湖南临港开发投资集团有限公司 铝合金门窗“甲控乙采”项目澄清文件

根据铝合金门窗“甲控乙采”项目询价文件要求，现对所有潜在报价人提出的问题进行澄清。具体回复如下。

编号	C6537	窗框类型	6low-e+12A+6 断桥铝中空玻璃
数量	2	五金配置	执手、两点锁
型材	55系列断桥平开窗(竖向中梃为80系列加厚中梃)		
单位	位

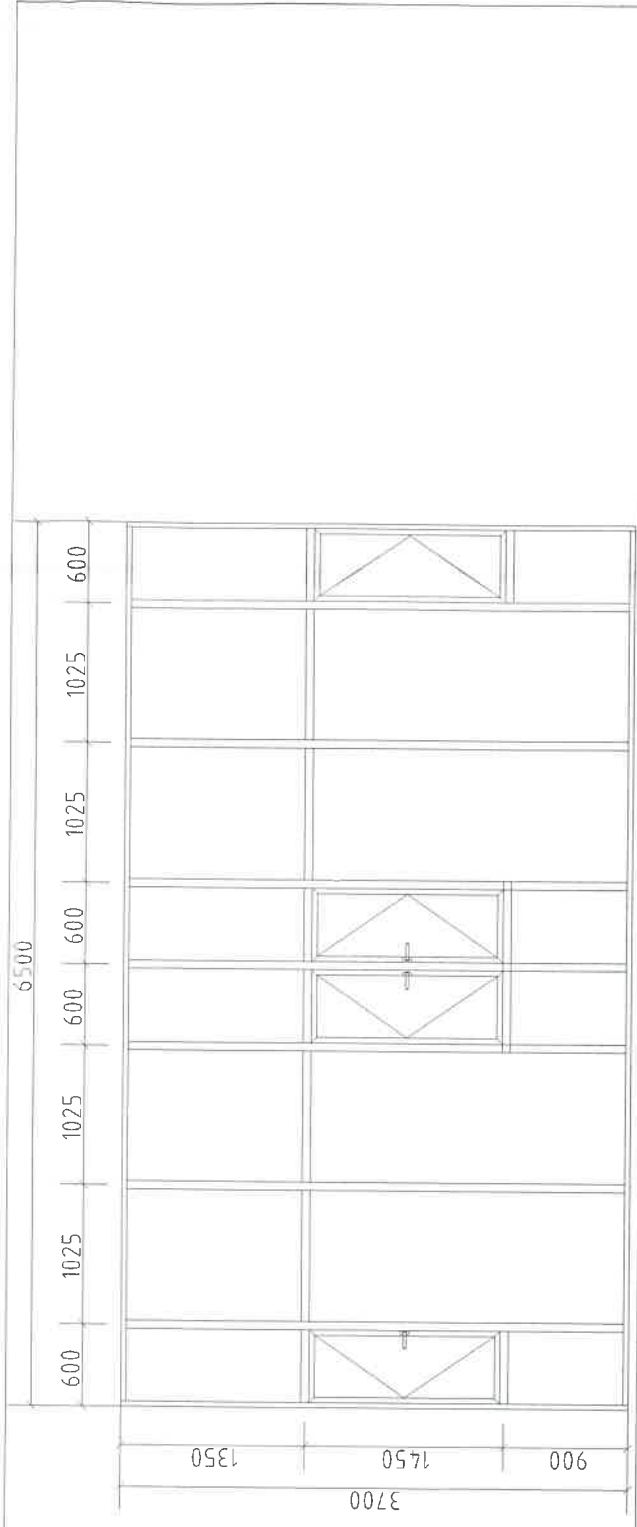
问题八：第二部分报价表中 C6537、C6837 图纸没有窗型图，请补充。

回复：已补充 C6537、C6837 窗型图，具体详见附件。
